REMITE INFORME FINAL N°50, DE 2012, SOBRE AUDITORÍA TRANSVERSAL A LOS CONTRATOS DE OBRAS RELACIONADOS CON LA RECONSTRUCCIÓN POST-TERREMOTO EN LAS DIRECCIONES DE ARQUITECTURA, OBRAS PORTUARIAS Y VIALIDAD, DEL MINISTERIO DE OBRAS PÚBLICAS.

INFORME FINAL

Número de Informe: 50/2012
27 de mayo de 2013

Figura N°1: Planta alumbrado primer nivel.

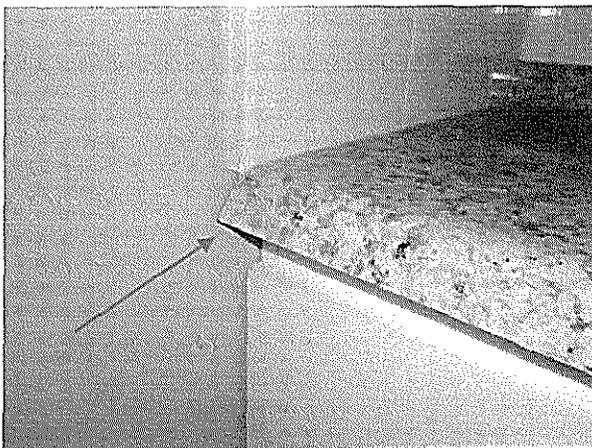
e) No se instaló el foco proyector perimetral sobre el acceso a la sala multiuso (costado derecho), conforme a lo indicado en el plano "Planta de alumbrado primer nivel" (anexo N°2, fotografía N°9 y figura N°1).

Conforme lo informado y debidamente acreditado, se subsana la observación.

Figura N°2: Elevación Ejes A y B Galpón N°1.

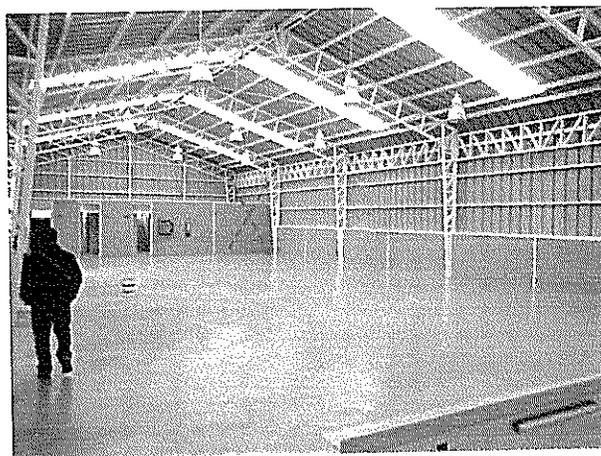
a) En los extremos del galpón N°1 no se ejecutó el sistema de arriostamiento metálico consignado en el plano de estructura de cubierta -elevación de ejes A y B-, y detallado en el numeral 2.11 de las especificaciones técnicas, pese a ser representado por el inspector fiscal al contratista en el folio N°13 del libro de obras, de 8 de febrero de 2012. Cabe señalar que esta partida fue pagada íntegramente en el estado de pago N°3, de 22 de mayo de igual año, de la tercera etapa, la que fue recepcionada provisionalmente mediante acta de 9 de mayo de dicha anualidad (anexo N°2, fotografías N°s12 a 14 y figura N°2).

Considerando que las imágenes que adjuntó como respaldo no dan cuenta de la completa ejecución de la reparación informada, se mantiene la observación.

Figura N°1: Plano 09, "Planta de vigas, rampa, atraque, detalle y secciones"

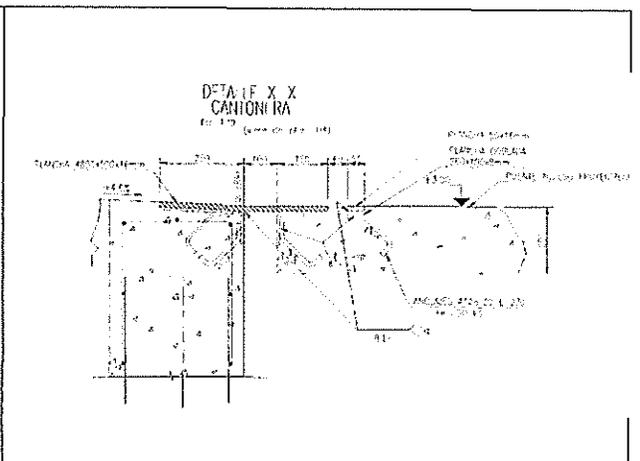
Asimismo, la plancha de refuerzo de borde de apoyo deslizante de la junta de dilatación, entre la rampa de atraque y el puente de acceso, no fue ejecutada de acuerdo a la solución indicada en el detalle X-X

Cantонера, del plano "Planta de vigas rampa atraque detalles y secciones, azuche y cantoneras" (anexo N°4, fotografías N°s 7 y 8, figura N°1).

Lo expuesto por el servicio deja en evidencia la falta de acuciosidad en la revisión y actualización del proyecto en comento, atendido el evento que afectó a la zona donde se emplazaba, lo que implicó que en definitiva se generaran deficiencias como la advertida. Por ende, se mantiene la observación.
